# Projet de parc éolien Les Granges

– Commune de Saint-Quentin-sur-Coole (Marne) –

Mémoire en réponse à l'avis de la M.R.A.E. de Grand-Est  
(Mission Régionale d'Autorité Environnementale) émis en date du 18 mars 2021

Figure 1 : PDLs des Granges et du parc « Entre les Vallées de la Coole et de la Soude »

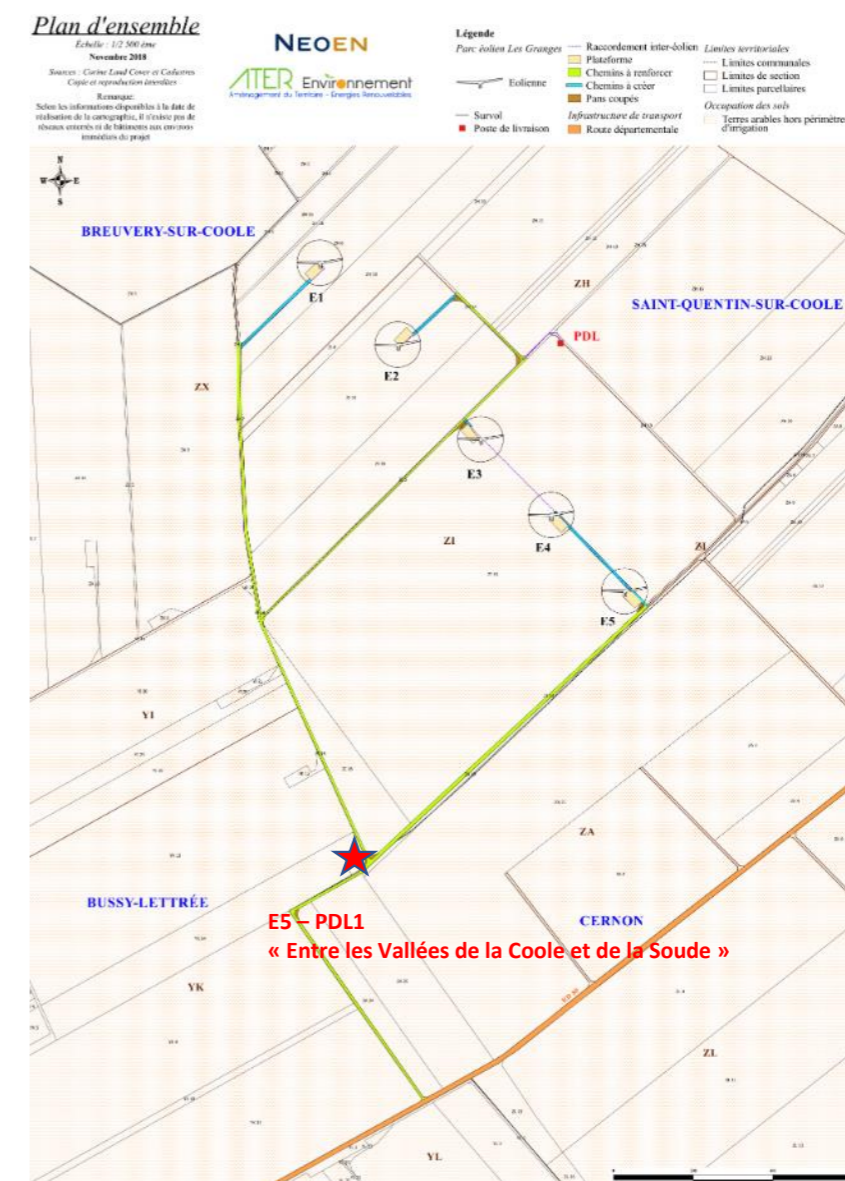
L'Ae recommande au pétitionnaire d'étudier la possibilité de mutualiser les postes de livraison (poste de raccordement au réseau) au vu de la proximité du parc éolien « Entre les vallées de la Coole et de la Soude 1A/1B/2 ».

Le raccordement électrique du poste de livraison du projet Les Granges est à ce jour envisagé au poste source d'Europort de l'aéroport de Vatry, situé à 9,7 km au sud-ouest du parc. Il dispose en avril 2021 d'une capacité

d'accueil réservée aux EnR encore disponible de 21 MW. La solution de raccordement sera néanmoins définie par Enedis dans le cadre de la Proposition Technique et Financière soumise au producteur, demandeur du raccordement. Selon la procédure d'accès au réseau, Enedis étudiera les différentes solutions techniques de raccordement seulement lorsque la demande d'autorisation environnementale sera obtenue.

Un unique poste de livraison est prévu pour le parc éolien des Granges et collectera l'électricité produite par les 5 éoliennes de puissance unitaire maximale de 3,6 MW. Un bridage des éoliennes sera implémenté afin de limiter la puissance nominale du parc à 17 MW au lieu des 18 MW. Tant que le choix du poste source n'est pas arrêté par Enedis, la localisation du poste de livraison des Granges a été choisie dans le présent dossier à proximité des éoliennes afin de ne pas créer de coûts additionnels de raccordement externe. Dans le cas où le raccordement serait confirmé au poste source d'Europort, le poste de livraison des Granges pourrait être déplacé et localisé à proximité du poste de livraison PDL1 le plus proche du parc voisin « Entre les Vallées de la Coole et de la Soude », situé au pied de l'éolienne E5, selon la carte suivante.

Figure 2 : Carte de contraintes ayant guidé le choix de la ZIP du projet Les Granges

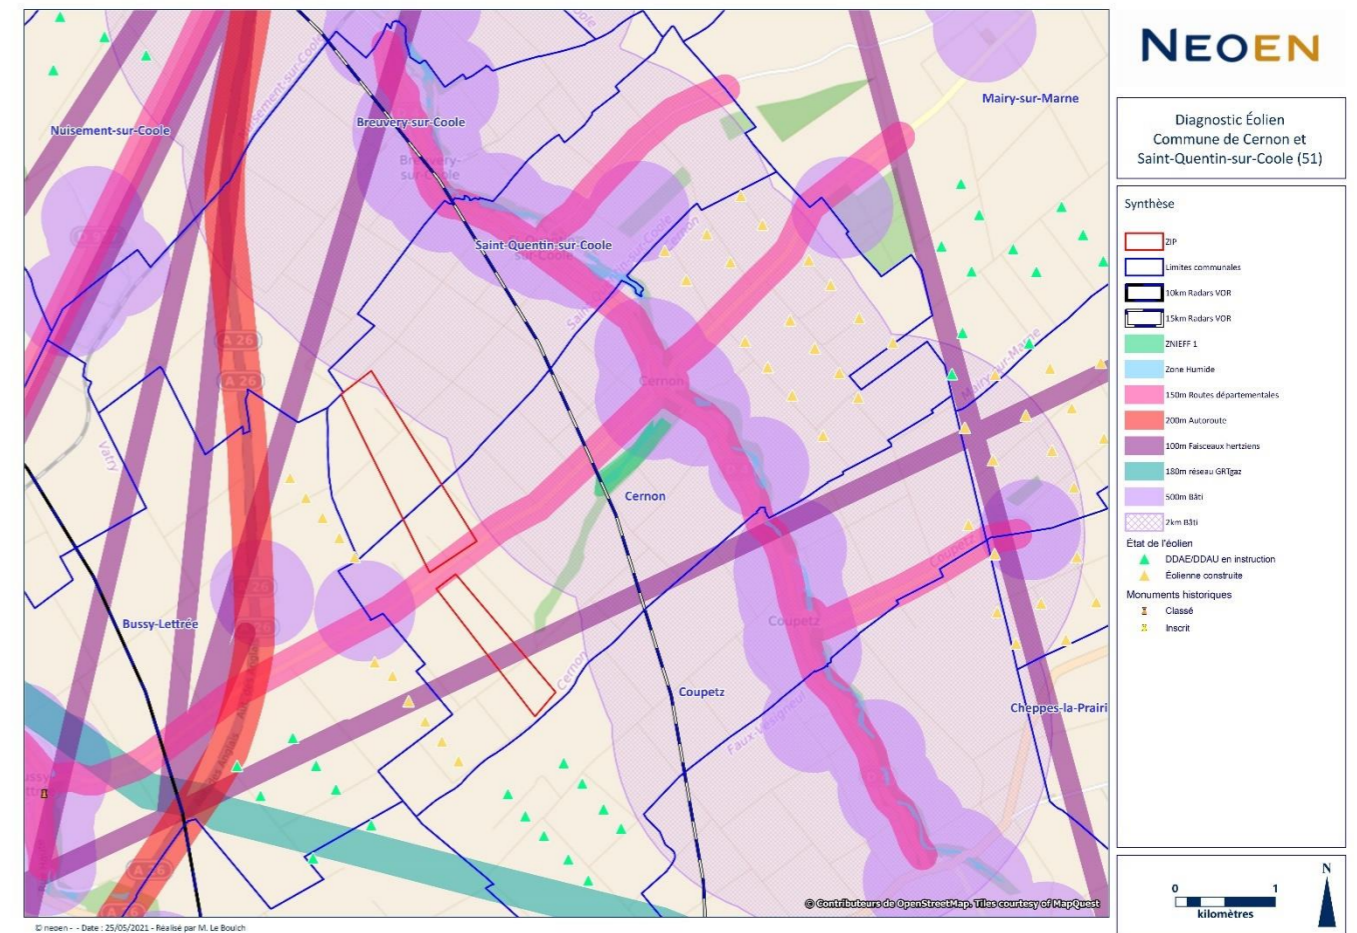
« À partir de l'analyse de l'état initial de l'environnement, notamment les caractéristiques des espaces naturels, du paysage, du milieu humain et des infrastructures et servitudes présentes, le pétitionnaire a étudié 4 variantes d'implantation, situées sur la même zone d'étude. Ces variantes se distinguent par leur nombre d'éoliennes, à savoir 14 pour la première, 10 pour la deuxième, 7 pour la troisième et 5 pour la quatrième.

Cette analyse a conduit à opter pour la variante comptant 5 éoliennes (Figure 2), dont les implantations permettent en particulier, selon le dossier, de conserver des inter-distances cohérentes avec les parcs éoliens en place ou autorisés, de réduire l'emprise visuelle du projet, de respecter l'éloignement de 200 mètres des boisements, de la vallée, des habitations et d'un couloir de migration des oiseaux. Ces 5 éoliennes sont ainsi situées dans les zones de moindre enjeu, tout en optimisant la production d'électricité décarbonée.

L'Ae s'interroge toutefois sur ce choix et sa cohérence, car la garde au sol étant beaucoup plus basse que dans les parcs voisins, les conséquences environnementales des inter-distances choisies n'ont pas toutes été étudiées.

L'Ae considère que cette analyse est incomplète et ne constitue pas la présentation des résultats de l'étude des solutions de substitution raisonnables au sens de l'article R.122-5 II 7° du code de l'environnement. Cette étude devrait permettre de justifier le choix du site retenu comme étant celui de moindre impact environnemental, après examen de sites possibles, c'est-à-dire après études d'autres Zone d'Implantation Potentielle (ZIP), sur la base d'une analyse multicritères (paysage, et aussi biodiversité, bruit, choix de la technologie...) et pas uniquement après étude de variantes d'implantation des mâts.

**L'Ae recommande de présenter une étude complète de solutions alternatives de choix de site. »**

Le choix du site sur les territoires des communes de Saint-Quentin-sur-Coole et Cernon est détaillé chapitre D1 de l'étude d'impact. Le projet s'inscrit en cohérence avec les objectifs régionaux du SRADDET et la présence des communes dans une zone favorable à l'éolien du SRE. D'autre part, le site est également jugé favorable en raison de :

**NEOEN, en concertation avec les bureaux d'études, a choisi la configuration de la Zone d'Implantation Potentielle écologique (ZIP) sur la base d'une analyse multicritères, dans l'optique d'éviter les éléments considérés comme ayant le plus de sensibilités environnementale et paysagère, à savoir :**

- La ZIP a été positionnée en faisant le choix de s'éloigner à la fois des potentiels gîtes chiroptérologiques présents dans les deux communes de Saint-Quentin-sur-Coole et de Cernon, mais également des zones humides et sensibles comme la Vallée de la Coole, ou le talweg boisé de la Noue de l'Ecu ;
- La définition même de la ZIP prend en compte les enjeux paysagers principaux, en permettant un recul important depuis les lieux de vie (>2km) et une cohérence du motif éolien dans un contexte assez dense, avec une zone n'augmentant pas les effets de saturation depuis les lieux de vie ;

- Un éloignement suffisant avec le parc voisin d' « Entre les Vallées de la Coole et la Soude » afin d'éviter les effets de sillage et d'optimiser la production des deux parcs, mais également afin de laisser un espace de respiration suffisant pour l'avifaune migratrice.

**Ainsi, NEOEN, au périmètre des territoires des communes de Saint-Quentin-sur-Coole et Cernon, fait le choix du site afin qu'il soit de moindre impact environnemental et paysager.**

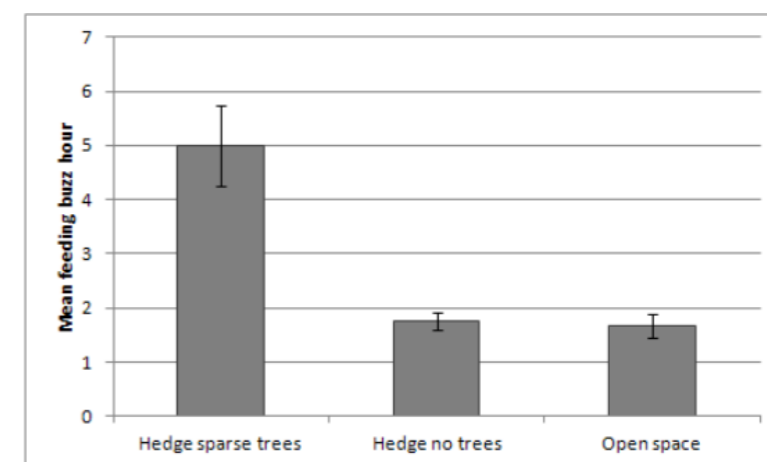
« L'Ae recommande au pétitionnaire d'explicitier et de justifier le choix d'implantation des éoliennes E1 et E5, moins de 200 m des éléments boisés, d'en présenter les impacts pour les habitats et les espèces, et de proposer des mesures adaptées d'évitement, de réduction et de compensation, à défaut de les éloigner au-delà des 200 m.

Du fait de l'activité régulière des chauves-souris et étant donné qu'il est impossible de démontrer, pour le pétitionnaire, l'absence d'impact résiduel, l'Ae recommande la réalisation d'un suivi de mortalité permettant de vérifier l'absence de mortalité au printemps et en période de reproduction, selon le nouveau protocole de suivi environnemental des parcs éoliens terrestres en vigueur depuis 2018. »

Les implantations à moins de 200 m d'une lisière constituée d'une haie constituent une recommandation et non une obligation de la convention européenne Eurobats. Cette convention stipule que les états signataires mettent en œuvre des mesures de préservation des chiroptères, mais laisse à ces derniers les modalités de mise en œuvre.

Dans le cas du projet des Granges, deux éléments linéaires ligneux sont identifiés à proximité de la ZIP et ont été retenus comme d'une sensibilité forte en phase d'exploitation vis-à-vis du groupe des chiroptères sur une zone tampon de 200 m. Il convient de rappeler que ces éléments ligneux sont de type arbustif et que ces derniers sont très peu attractifs pour les chiroptères comme présenté à droite, issu de Toffoli (2016).

Ces haies résiduelles sont également éloignées de toutes autres structures potentiellement favorables à l'activité des chiroptères (route avec arbres isolés, haies, bosquets...) d'une distance d'environ 850 m pour la haie Nord et 660 m pour la haie Sud. Or suivant Swystun et al. (2001), au-delà de 300 m de connectivité, l'attractivité des haies est très faible comme l'illustre la figure présentée à droite :

Enfin, il est connu que l'activité des chiroptères s'effondre dès 50 m d'éloignement d'une haie, comme le démontre Kelm et al. (2014), et repris ci-dessous :

En conséquence, bien qu'une partie de l'emprise balayée par les pâles des éoliennes interagit avec le buffer de 200 m autour des éléments ligneux linéaire potentiellement attractif pour les chiroptères, il a été considéré que cette interaction n'était pas de nature à induire des impacts résiduels significatifs au terme de la mise en œuvre de la séquence ERC, qui sera détaillée par la suite, tout comme le suivi de mortalité en ligne avec le nouveau protocole en vigueur depuis 2018.

Figure 5 : Schéma de principe des plantations en fond de jardin (Source : ATER environnement, 2020)

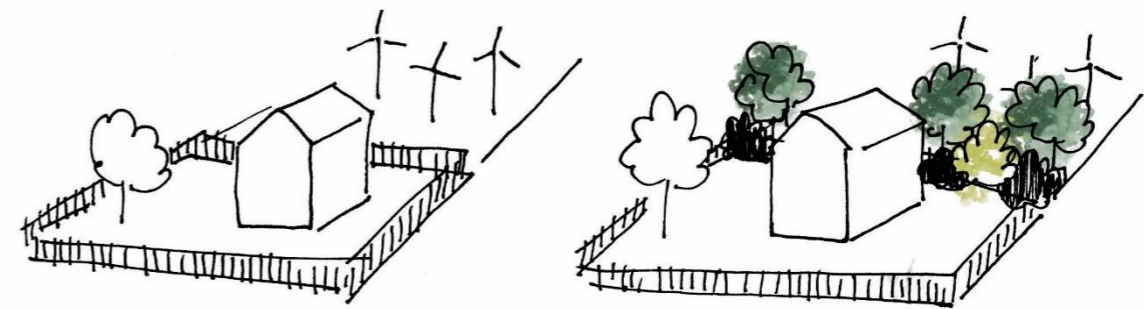
L'Ae note que la mesure d'accompagnement qui consiste en des plantations en entrée Nord de Saint-Quentin-sur-Cooles est suffisante pour atténuer l'impact résiduel du projet. Cependant l'Ae recommande au pétitionnaire de fournir la garantie et la pérennité de cette mesure (accord du propriétaire de la voirie, maintien dans le temps...) »

• **Nouvelle mesure : campagne de plantations en fond de jardin**

Les habitations qui bordent le sud de la route départementale D4 présentent des vues en direction du projet éolien. Certains jardins, déjà plantés, atténuent considérablement la perception de ce dernier. Toutefois, pour les habitations présentant une relation visuelle avec les futures éoliennes, des arbres et arbustes sont proposés à la plantation pour atténuer l'impact visuel. Cela dépendra également du souhait de chaque propriétaire.

Une dizaine d'habitations sont concernées potentiellement (selon leur végétation déjà présente notamment) par des visibilités du projet. Les limites nécessitant la création ou le renforcement de haies arbustives et arborées sont représentés sur la carte ci-dessous.

Les tracés représentent un linéaire d'environ 300 mètres. Etant donné les plantations déjà existantes en fond de jardin et le souhait pour certains propriétaires de conserver une vue dégagée en direction des parcelles agricoles, seuls 200 mètres pourront être concernés.

Une plantation d'une haie arbustive pourrait être envisagée. Pour un linéaire de 150 à 200 mètres, le budget estimé est de 3 000 € à 4 000 € (20 € / m<sup>2</sup>). Elle pourrait être accompagnée également d'arbres pour un budget de 2 000 €, selon une moyenne de 2 arbres par propriété (100 € l'unité). Dans ce cas, la haie dense et continue avec les houpiers des arbres dissimuleraient en grande partie le projet et l'impact serait ainsi considérablement réduit.
